パナソニック商品情報

2022年9月号

ハウジング商品連絡

上吊り引戸 トリガー取付チラシ廃止のご連絡

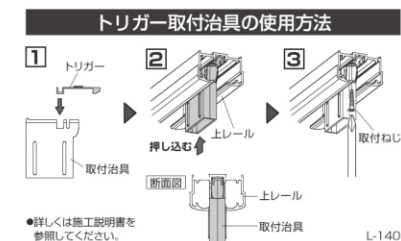
●上吊り引戸の製品(レール)に同梱しておりました取付治具の「取付説明書」を削減いたします。

「システムファニチャー キュビオス」 製品梱包ラベル 及び プラン図面 仕様変更のご連絡

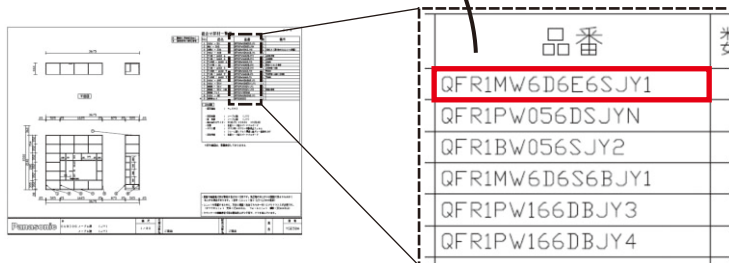
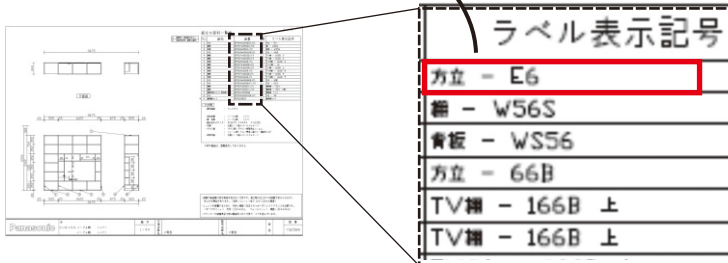
製品梱包ラベル 及び プラン図面において、共通の簡易なラベル表示記号を表示いたします。

※記号が付記される部材は、方立・棚板・背板が対象となります。

※施工上の注意

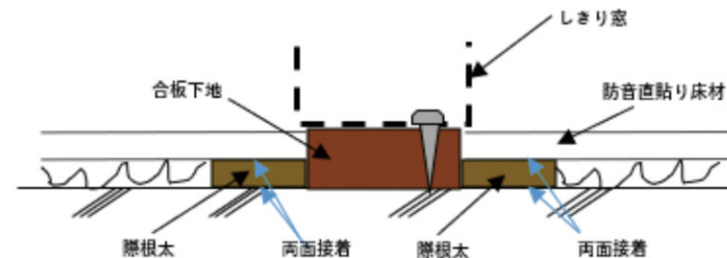
しきり窓を設置する箇所へは、「床材と厚みが同じ」かつ「ねじが効く」合板下地の設置が必要です。
また、防音直貼り床材は、際根太を取り付け突き付け施工としてください。

蓄電池ネットアダプタ(品番:LJ-NA01)通信線接続端子台 色変更のご連絡

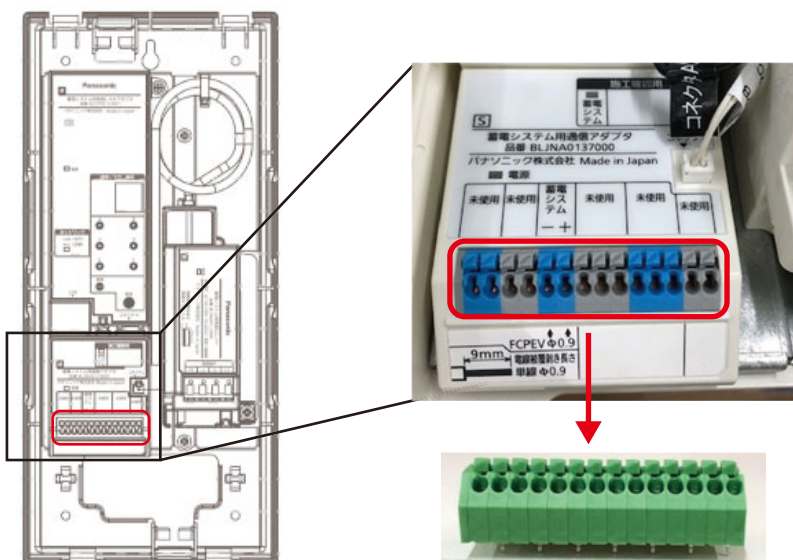
蓄電池ネットアダプタ LJ-NA01の通信線接続端子台の色を「灰色/青色」から「緑色」に変更いたします。

- ・端子台の色は異なりますが、材質、形状、性能に違いはございません。
- ・取扱・施工説明書に端子台の色の記載はございません。

薄見付枠 親子ドア

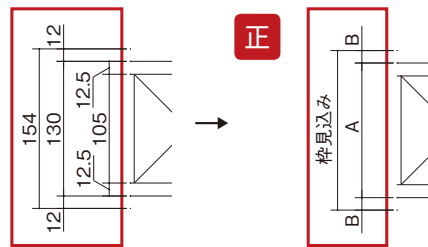
誤

正

見込みタイプ	枠見込み	A	B
①130	133	109	12
①140	138	114	12
155	154	130	12
172	169	145	12
①180	184	160	12
